日本原燃株式会社	
資料番号	濃縮個別 21 R3
提出年月日	令和 3 年 7 月 1 日

非常用電源設備に係る補足説明資料

本資料は、【濃縮個別 21 R2】の改訂版（R3）である。改訂内容は以下のとおり。

図1 非常用電源系統説明図

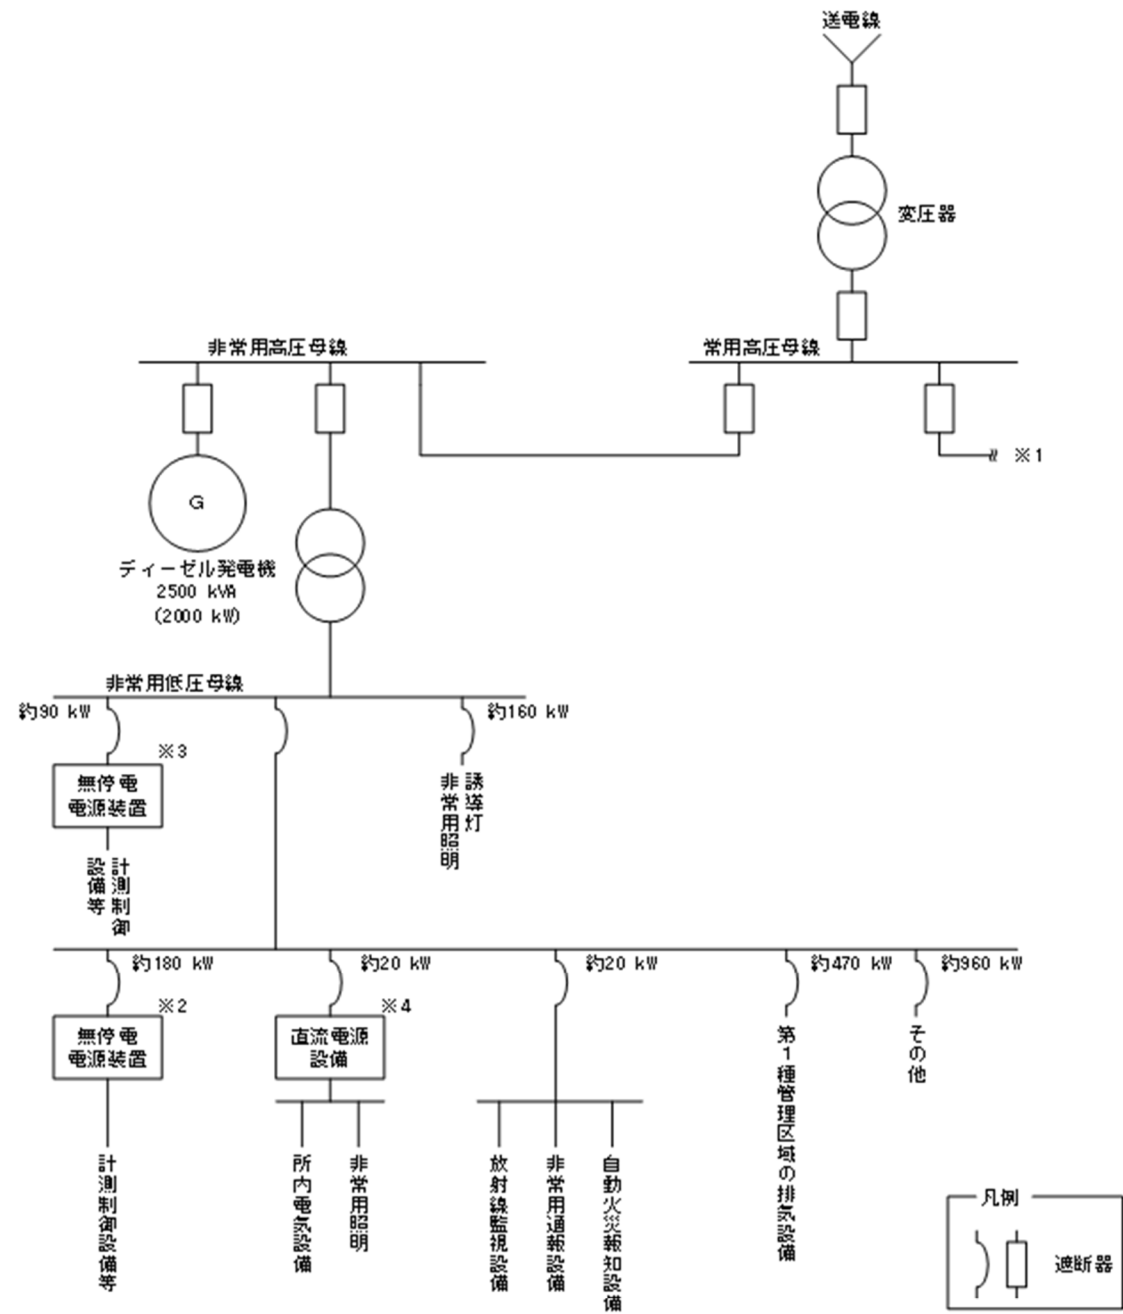
設工認申請書	補足説明	備考																																																																								
<p>1. 概要</p> <p>本資料は、「加工施設の技術基準に関する規則（以下「技術基準規則」という。）」第24条に基づき、非常用電源設備について説明するものである。</p> <p>本資料では、技術基準規則第24条の要求事項に変更はないが、2号無停電電源装置、直流電源設備（蓄電池盤）、直流電源設備（充電器盤）の設計変更（設備更新に伴う容量変更）に関する外部電源喪失時の給電機能について説明する。なお、1号無停電電源装置については、技術基準規則第24条の要求事項及び設計に変更はないため、今回の申請において変更は行わない。</p> <p>2. 基本方針</p> <p>無停電電源装置、直流電源設備は、濃縮工場の特徴から、安全を確保する上で常時機能維持が必要な動的機器はないが、外部電源瞬時電圧降下時や外部電源喪失時に、連続して必要な設備に電力を供給できるように設置している設備である。今回の変更においては、1号無停電電源装置以外の既設の無停電電源装置及び直流電源設備を撤去し、容量の異なる無停電電源装置及び直流電源設備を新設するが、変更後においても本機能を確保する設計とする。</p> <p>3. 給電機能</p> <p>本施設の運転状況等の把握を行う計測制御設備等には、外部電源瞬時電圧降下時や外部電源喪失時に、連続して電力を供給できるよう無停電電源装置を設置する。変更後の容量は390 kVAであり、負荷容量270 kW^(注1)に対し十分な容量を有している。</p> <p>本施設の所内電気、非常用照明（直流）には、外部電源瞬時電圧降下時や外部電源喪失時に、連続して電力を供給できるよう直流電源設備を設置する。変更後の容量は55 kW^(注2)であり、負荷容量20 kW^(注3)に対し十分な容量を有している。</p> <p>無停電電源装置及び直流電源設備の容量と負荷容量の関係を表1、表2に、非常用電源設備の単線結線図を図1～図4に、非常用電源設備の負荷設備及び負荷容量の内訳を表3に、無停電電源装置及び直流電源設備の負荷容量の内訳を表4に示す。</p> <p style="text-align: center;">表1 無停電電源装置の容量</p> <table border="1" data-bbox="222 1304 1356 1476"> <thead> <tr> <th>名称</th> <th>容量 (kVA/台)</th> <th>片系の台数 (全台数)</th> <th>片系の合計容量 (kVA)</th> <th>負荷容量 (kW)</th> </tr> </thead> <tbody> <tr> <td>1号無停電電源装置</td> <td>35</td> <td>2(4)</td> <td>70</td> <td rowspan="3">270</td> </tr> <tr> <td>2号無停電電源装置</td> <td>60</td> <td>2(4)</td> <td>120</td> </tr> <tr> <td></td> <td>200</td> <td>1(2)</td> <td>200</td> </tr> </tbody> </table> <p style="text-align: center;">表2 直流電源設備の容量</p> <table border="1" data-bbox="222 1547 1356 1690"> <thead> <tr> <th>名称</th> <th>容量 (Ah)</th> <th>電圧 (V)</th> <th>片系の台数 (全台数)</th> <th>片系の合計容量 (kW)</th> <th>負荷容量 (kW)</th> </tr> </thead> <tbody> <tr> <td>直流電源設備 (直流110V蓄電池盤)</td> <td>500^(注4)</td> <td>110</td> <td>1(2)</td> <td>55</td> <td>20</td> </tr> </tbody> </table>	名称	容量 (kVA/台)	片系の台数 (全台数)	片系の合計容量 (kVA)	負荷容量 (kW)	1号無停電電源装置	35	2(4)	70	270	2号無停電電源装置	60	2(4)	120		200	1(2)	200	名称	容量 (Ah)	電圧 (V)	片系の台数 (全台数)	片系の合計容量 (kW)	負荷容量 (kW)	直流電源設備 (直流110V蓄電池盤)	500 ^(注4)	110	1(2)	55	20	<p>無停電電源装置は、本機（□-1）、予備機（□-2）を冗長化し、点検又は故障により片方の停止時においても、電源瞬時電圧降下時や外部電源喪失時に連続して電力を供給できる構成としており、別紙3の図2参照。</p> <p>□：A、B又はC</p> <p>(注1) 無停電電源装置の各負荷容量については次による。なお、負荷容量の積算根拠については別紙1に示す。</p> <table border="1" data-bbox="1442 978 2466 1274"> <thead> <tr> <th>名称</th> <th>容量 (kVA/台)</th> <th>片系の合計容量 (kVA)</th> <th>負荷容量 (kW)</th> </tr> </thead> <tbody> <tr> <td>1号無停電電源装置 A-1 (A-2)</td> <td>35</td> <td rowspan="2">70</td> <td>30</td> </tr> <tr> <td>1号無停電電源装置 B-1 (B-2)</td> <td>35</td> <td>30</td> </tr> <tr> <td>2号無停電電源装置 A-1 (A-2)</td> <td>60</td> <td rowspan="2">120</td> <td>60</td> </tr> <tr> <td>2号無停電電源装置 B-1 (B-2)</td> <td>60</td> <td>60</td> </tr> <tr> <td>2号無停電電源装置 C-1 (C-2)</td> <td>200</td> <td>200</td> <td>90</td> </tr> </tbody> </table> <p>(注2) 片系の合計容量(kW)=蓄電池電圧(V)×容量(Ah)×10⁻³ =110×500×10⁻³ =55kW</p> <p>(注3) 直流電源設備の負荷容量については次による。なお、負荷容量の積算根拠については別紙1に示す。</p> <table border="1" data-bbox="1442 1493 2561 1593"> <thead> <tr> <th>名称</th> <th>容量 (Ah)</th> <th>電圧 (V)</th> <th>片系の合計容量 (kW)</th> <th>負荷容量 (kW)</th> </tr> </thead> <tbody> <tr> <td>直流電源設備 A</td> <td>500</td> <td>110</td> <td>55</td> <td>20</td> </tr> </tbody> </table> <table border="1" data-bbox="1442 1629 2561 1738"> <thead> <tr> <th>名称</th> <th>容量 (Ah)</th> <th>電圧 (V)</th> <th>片系の合計容量 (kW)</th> <th>負荷容量 (kW)</th> </tr> </thead> <tbody> <tr> <td>直流電源設備 B</td> <td>500</td> <td>110</td> <td>55</td> <td>20</td> </tr> </tbody> </table> <p>(注4) 直流110V蓄電池の容量は、負荷容量に起因するため、日本蓄電池工業会 SBA-6001 (2014) により500 Ah/10hrの制御弁式鉛蓄電池(MSE-500)を選定した。 直流電源設備の蓄電池容量の積算根拠については別紙2に示す。</p>	名称	容量 (kVA/台)	片系の合計容量 (kVA)	負荷容量 (kW)	1号無停電電源装置 A-1 (A-2)	35	70	30	1号無停電電源装置 B-1 (B-2)	35	30	2号無停電電源装置 A-1 (A-2)	60	120	60	2号無停電電源装置 B-1 (B-2)	60	60	2号無停電電源装置 C-1 (C-2)	200	200	90	名称	容量 (Ah)	電圧 (V)	片系の合計容量 (kW)	負荷容量 (kW)	直流電源設備 A	500	110	55	20	名称	容量 (Ah)	電圧 (V)	片系の合計容量 (kW)	負荷容量 (kW)	直流電源設備 B	500	110	55	20

(注) 1号無停電電源装置をバッテリー付属の仕様に変更していることから、2号無停電電源装置についても同様にバッテリー付属の仕様に変更するため設備更新を行う。
上記の変更にて1号、2号それぞれの無停電電源装置がバッテリー付属となるため、直流電源装置の負荷減となる。これに伴い、1号直流電源設備と2号直流電源設備を統合し、容量の合理化を図るために直流電源設備についても設備更新を行う。

図2 1号無停電電源装置 単線結線図(2/2)

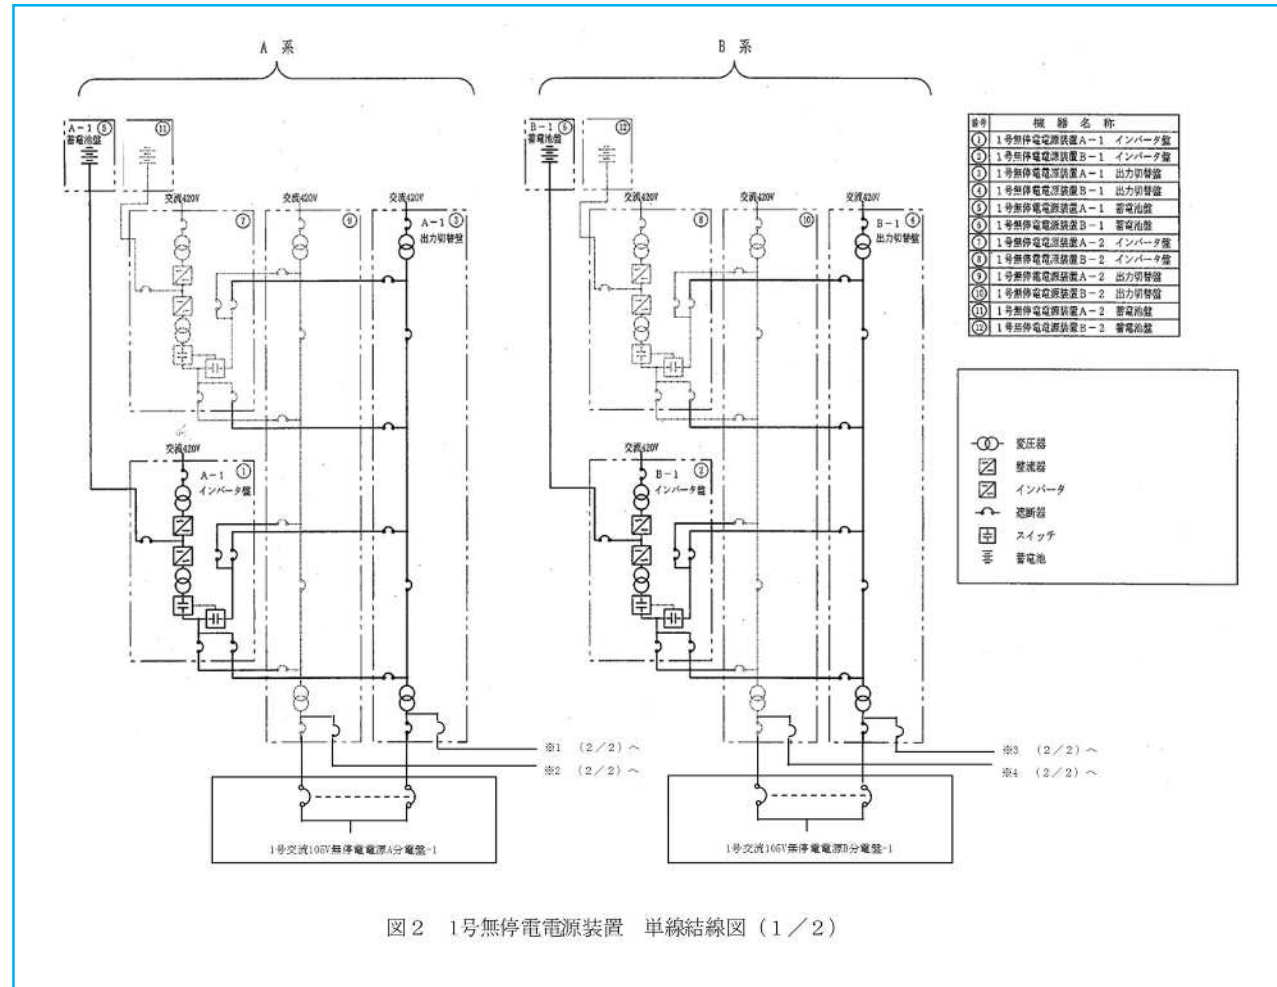
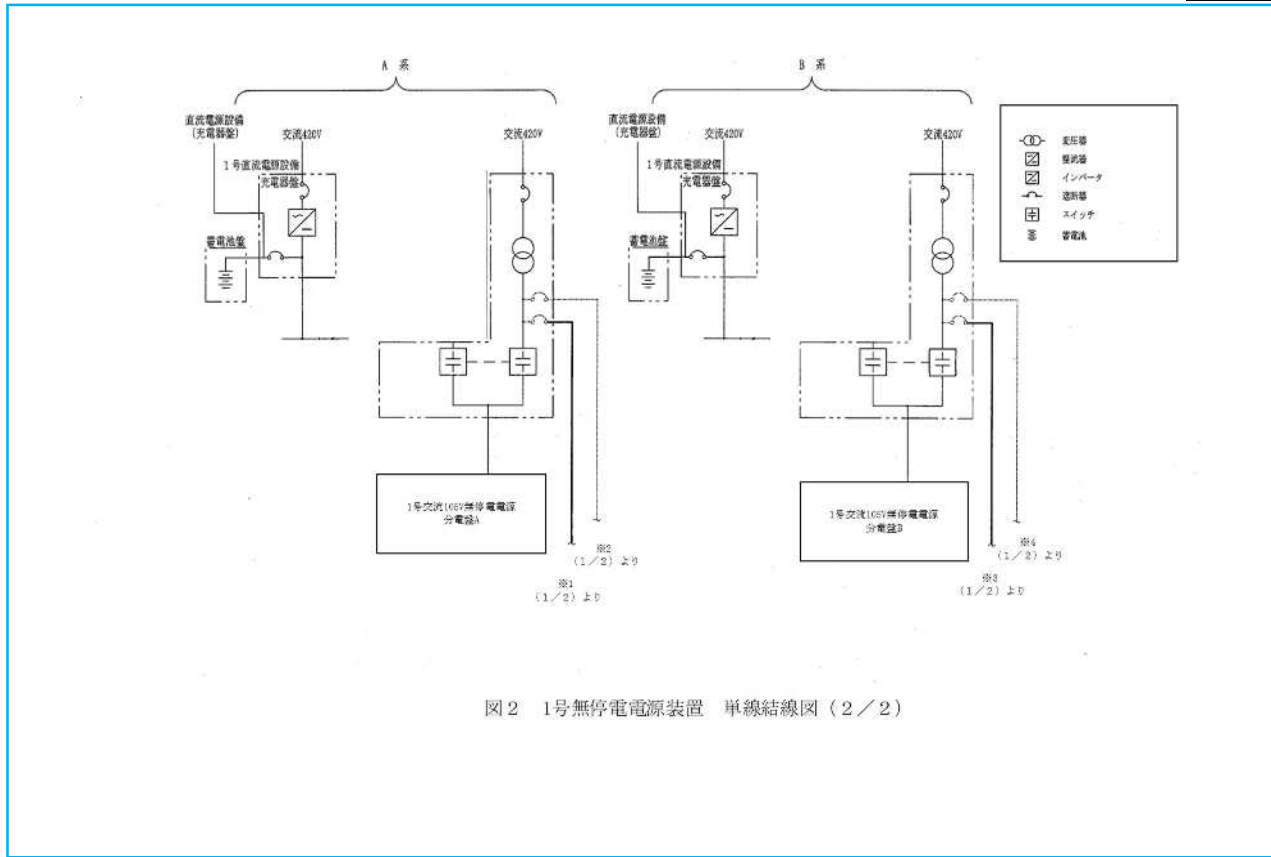
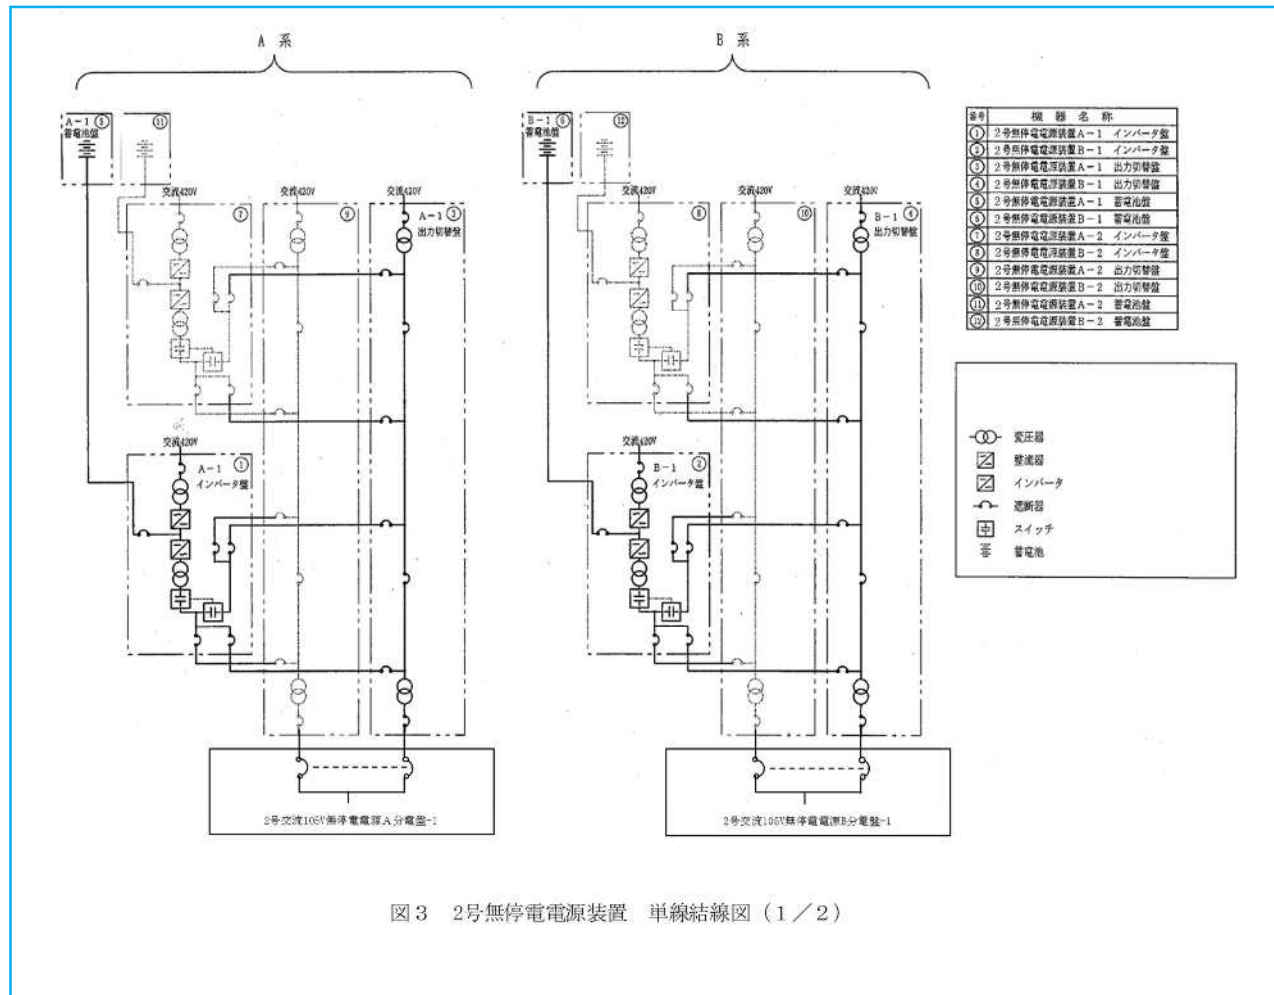
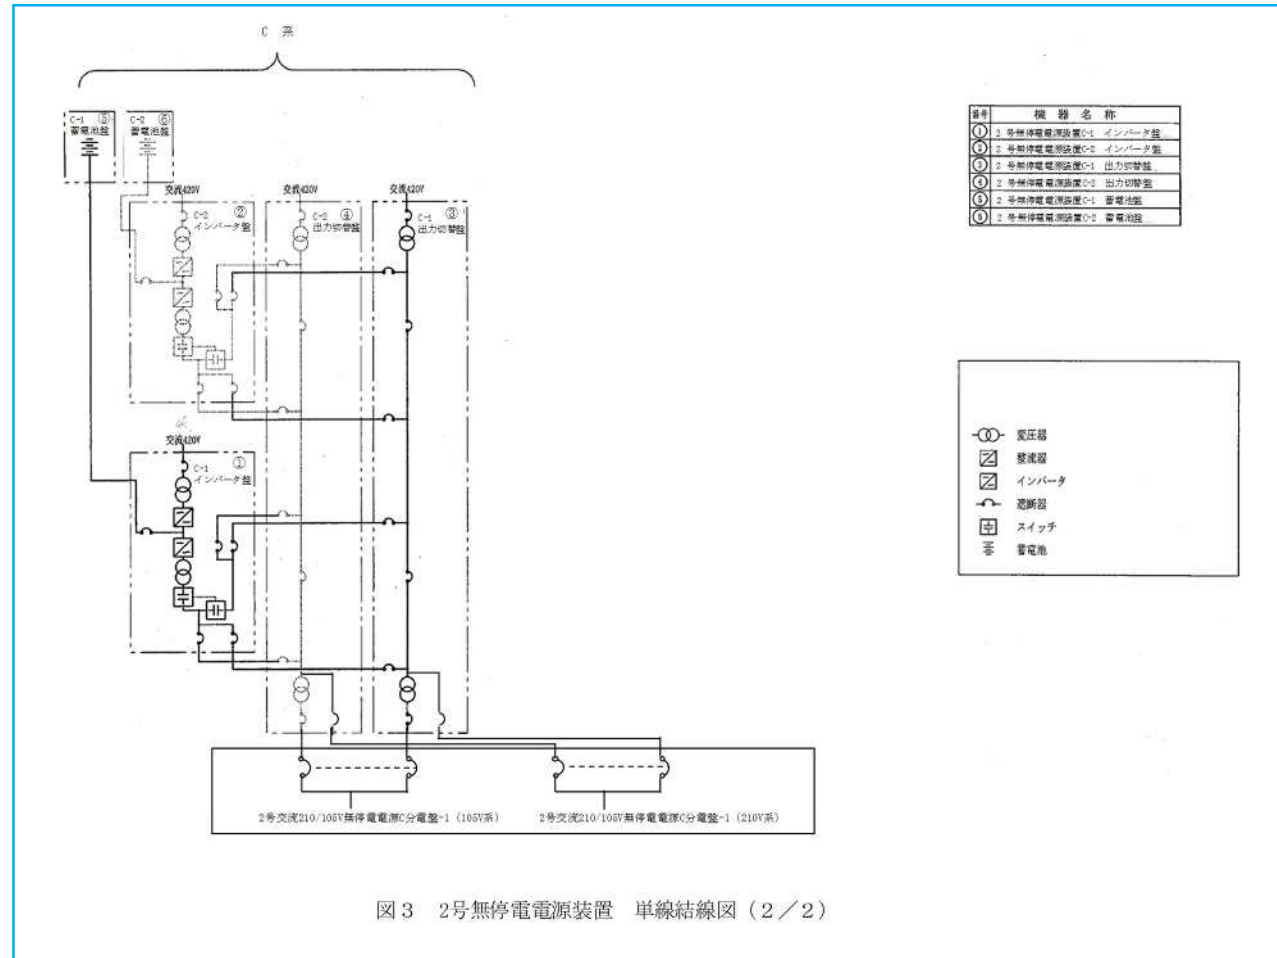
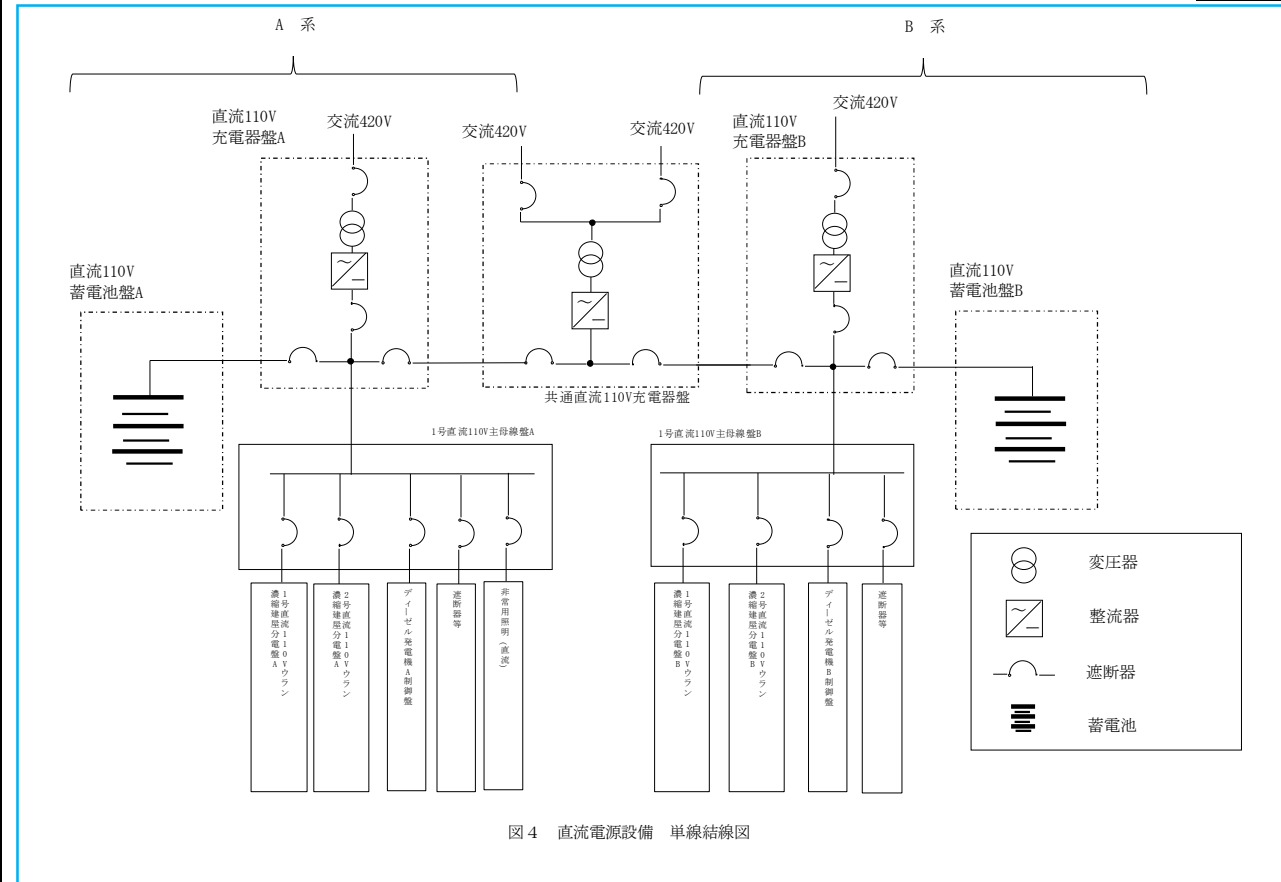
(注5) 本図を設工認申請書「図2～図4」として新たに追加する。拡大した図を別紙3に示す。

※青枠で示した箇所は、設工認申請書の記載の充実化、適正化を図る箇所を示す。
